東通原子力発電所 基準地震動の策定のうち
海洋プレート内地震の地震動評価について
(コメント回答)

2023年12月22日
東北電力株式会社

審査会合におけるコメント等

1. 海洋プレート内地震の地震動評価に関する前回審査会合(第973回)におけるコメント

敷地下方DC型地震 断層配置図

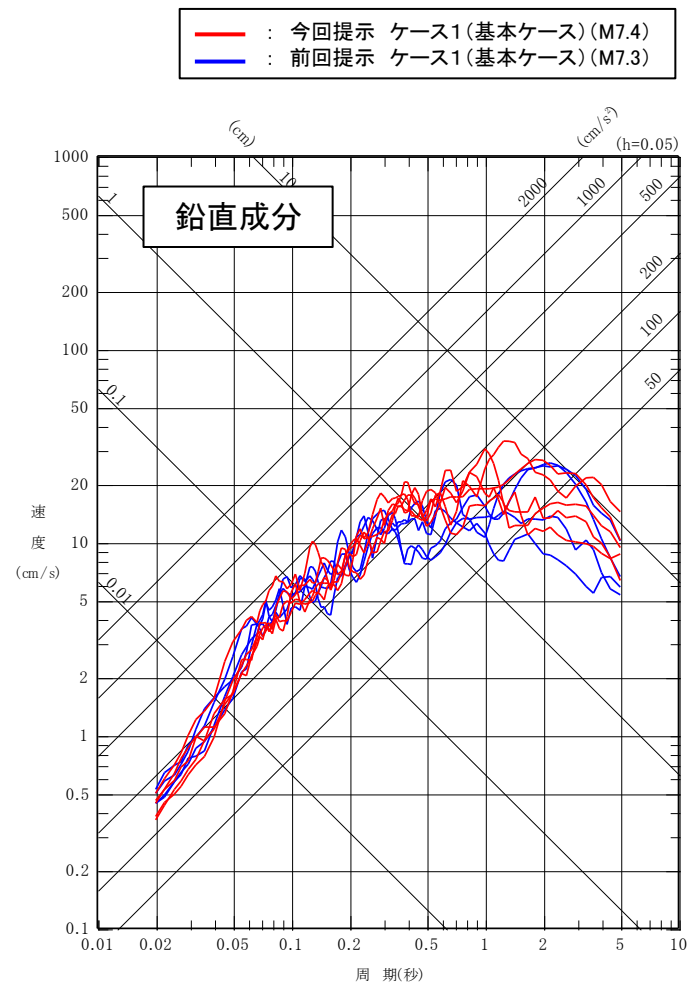
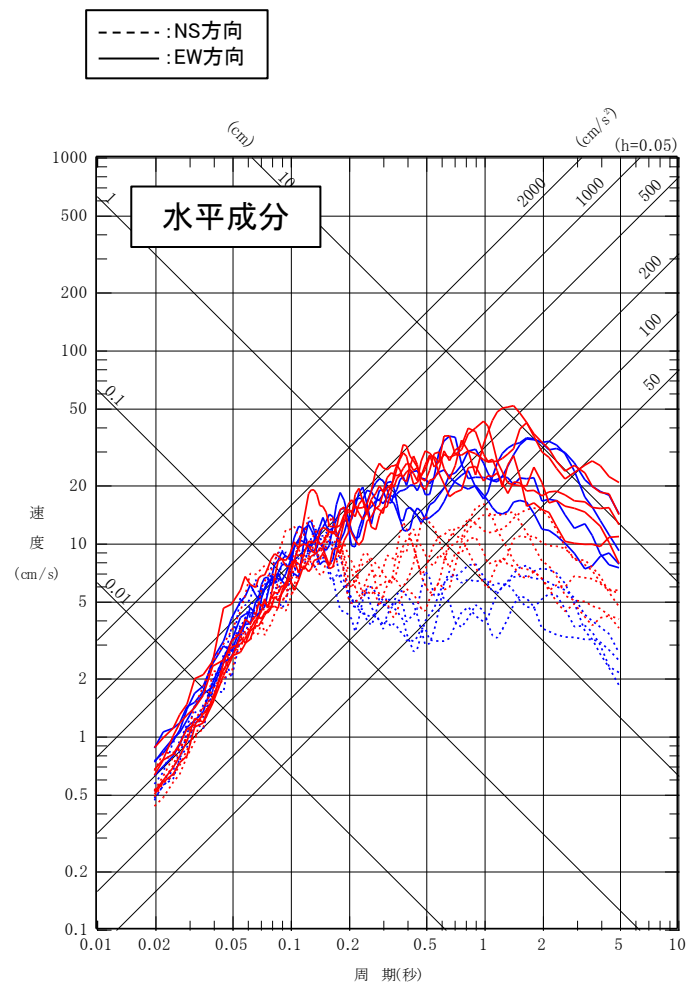
- 検討用地震(敷地下方DC型地震)について、今回提示した「ケース1(基本ケース)(M7.4)」と前回(第973回審査会合)提示した「ケース1(基本ケース)(M7.3)」の断層モデルを示す。

前回提示 ケース1(基本ケース)(M7.3)

今回提示 ケース1(基本ケース)(M7.4)
